Mission régionale d'autorité environnementale
PAYS DE LA LOIRE

AVIS DÉLIBÉRÉ
SUR LE PROJET DE PARC ÉOLIEN
PRÉSENTÉ PAR LA SOCIÉTÉ ÉOLIENNES DE NIEUL-LE-DOLENT
À NIEUL-LE-DOLENT (85)

n° PDL-2022-5996

Implantation des éoliennes du parc au sein de la ZIP – Source note de présentation non technique

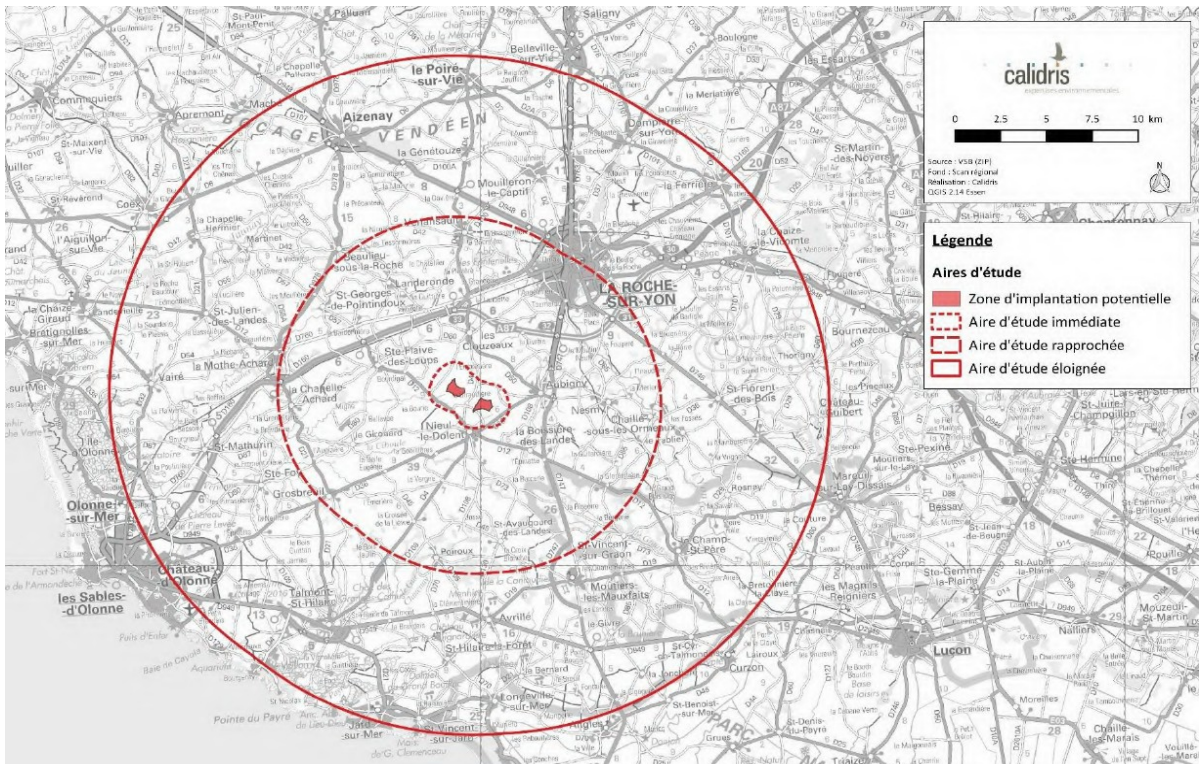
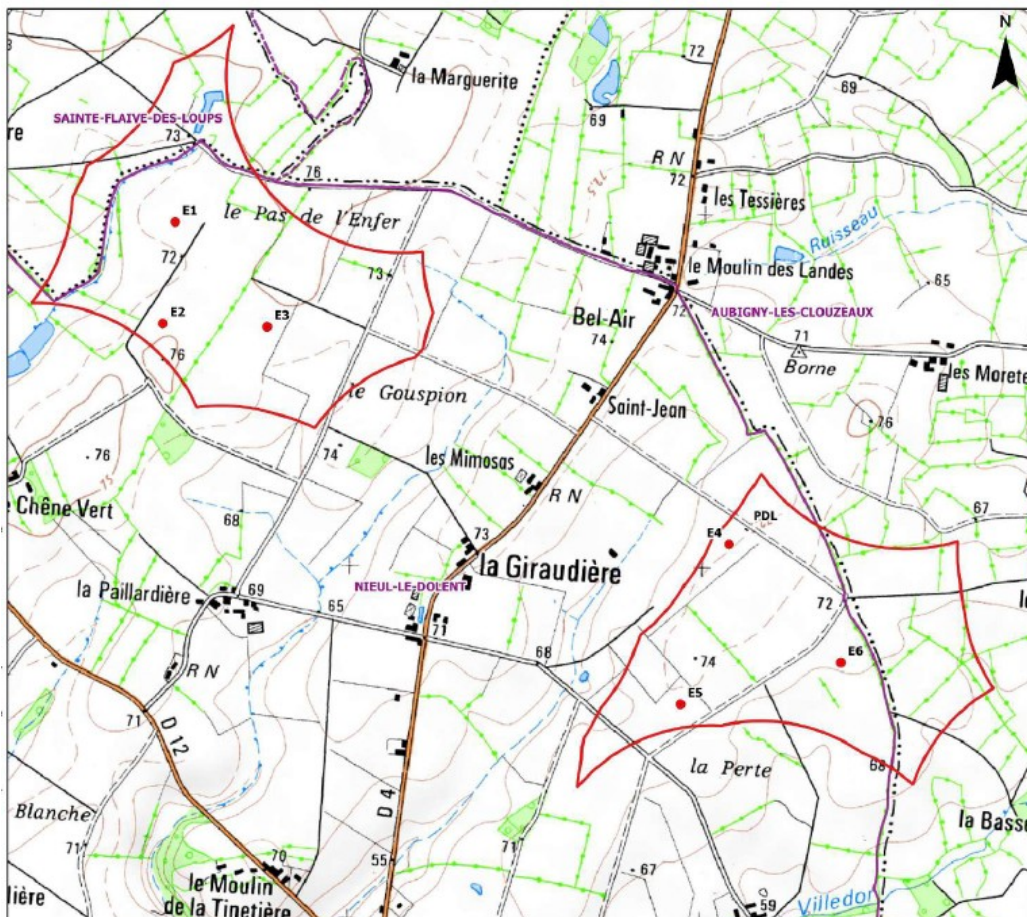
La MRAe recommande de compléter l'étude d'impact par une appréciation détaillée des incidences environnementales potentielles du raccordement du parc au réseau public d'électricité, en fonction des différents tracés envisageables, et par la définition des mesures d'évitement, de réduction, voire de compensation nécessaires.
